質 問 回 答 書

公告番号： G053

工事件名：雨池ポンプ場No.4 除塵機設備更新工事

工事場所：四日市市 大字六呂見 地内

参考図

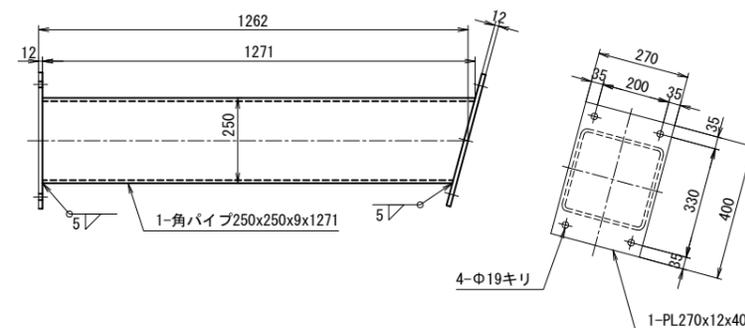
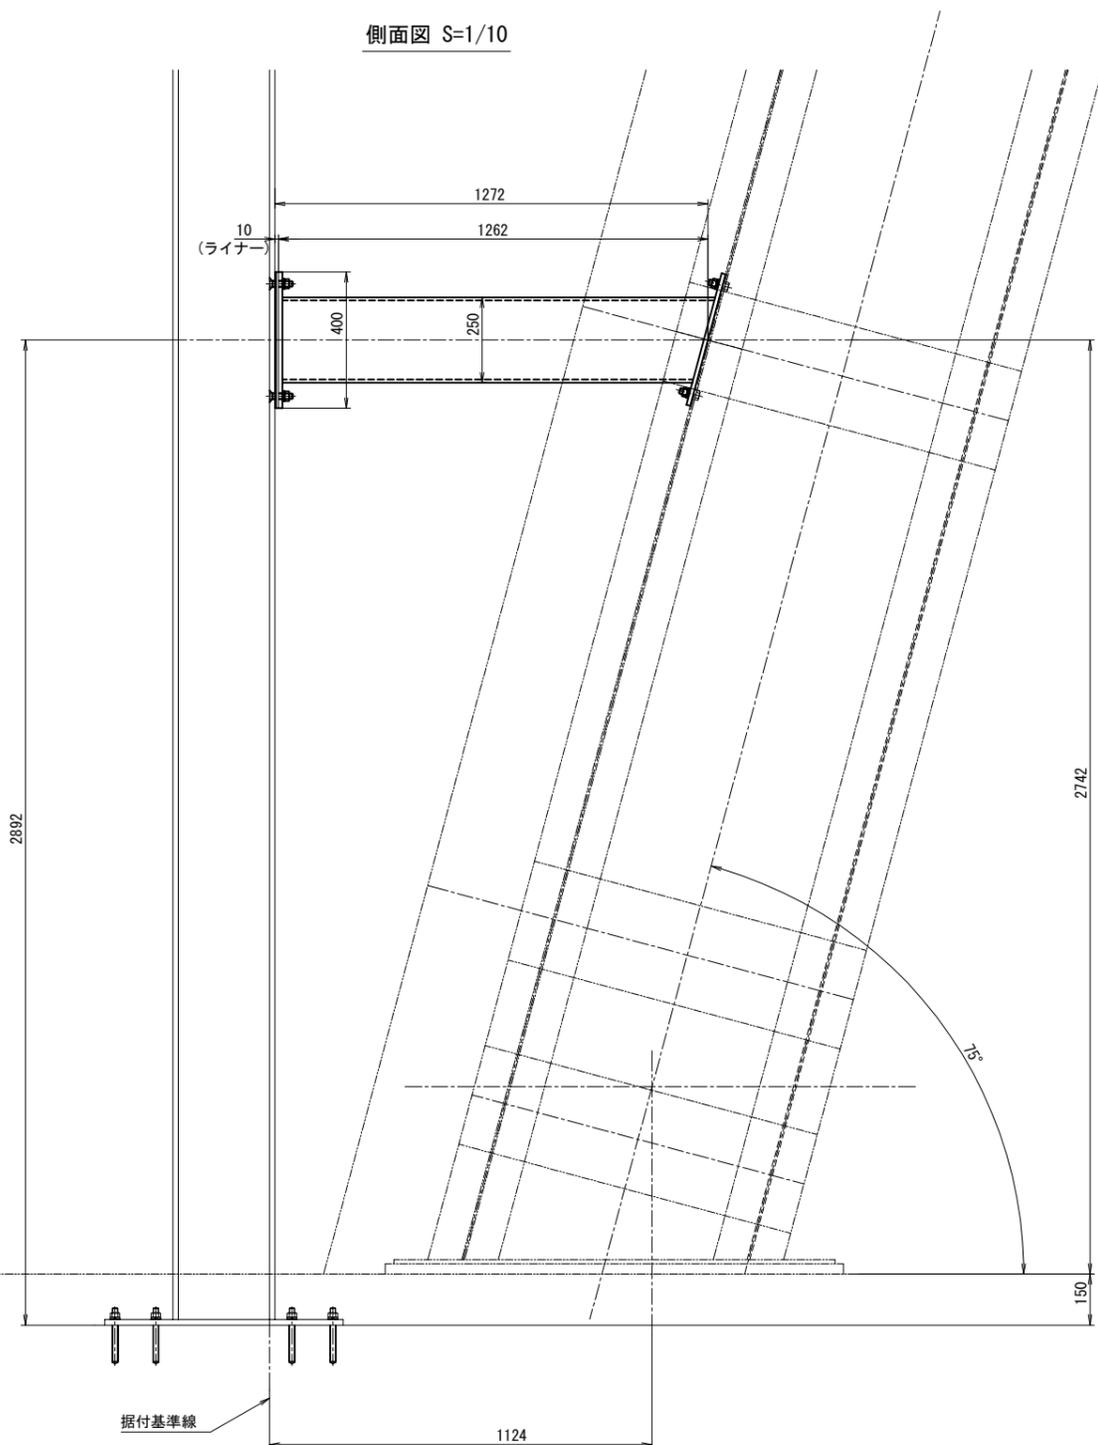
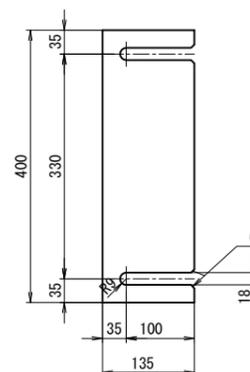
No.	質問事項	回 答
1	特記仕様書 第 3 章 第 1 節 12. (2)に、「電動機出力の変更に伴う C/C の改造等追加工事が発生した場合も本工事に含む」と記載されておりますが、機器更新による接点内容変更に伴う盤改造については記載がありません。接点内容変更に伴う盤改造工事は、本工事範囲外と考えてよろしいでしょうか。	接点内容変更に伴う盤改造は別途発注予定です。
2	特記仕様書 第 5 章 第 1 節 1. 施工範囲に、「除塵機および除塵機歩廊の撤去・据付に伴う照明、ケーブル電線管、プルボックス等の取外・再取付」と記載されております。除塵機歩廊据付の照明器具およびスイッチ類は、既設流用と考えてよろしいでしょうか。	お見込みのとおり。ただし、更新後の機器や歩廊の位置・寸法・形状等により既設の位置に復旧できない場合や既設数量では不足する場合は受注者の負担により復旧すること。
3	既設No.4 自動除塵機の水路幅は、資料には 3.85m とありますが、図面 (PM-6) では 3.75m となっています。どちらが正しいのでしょうか。又、今回更新機の水路幅は 3.85m という理解でよろしいでしょうか。	特記仕様書のとおり水路幅は 3.85m です。参考図 (PM-6) の 3.75m は誤りです。
4	No.4 自動除塵機前方の水路に No.4-1、4-2 を隔てる導流壁がない場合は、スクリーン及びフレームを固定する中間壁を設けること、とありますが、この中間壁の仕様については受注者側で選定し、客先の下承を得て決定する、という理解でよろしいでしょうか。	お見込みのとおり。
5	No.4 除塵機の撤去・更新機に伴う止水については、客先が所有する角落しを利用できる、という理解でよろしいでしょうか。	お見込みのとおり。
6	「雨池ポンプ場No.5 除塵機設備更新工事」において、No.4 水路の中間戸あたりに支持桁を設けるため No.4 除塵機撤去に伴い支持桁を再利用せず撤去する場合は、支持桁の製作を含むものとする、とありますが、これは今回の予算に含まれるのでしょうか。又この支持桁の仕様(寸法、材質、塗装など)についてご提示をお願い致します。	支持桁は再使用を想定しております。そのため、再使用が不可能な場合は受注者の負担により支持桁の製作をお願いします。また支持桁の参考図を添付します。
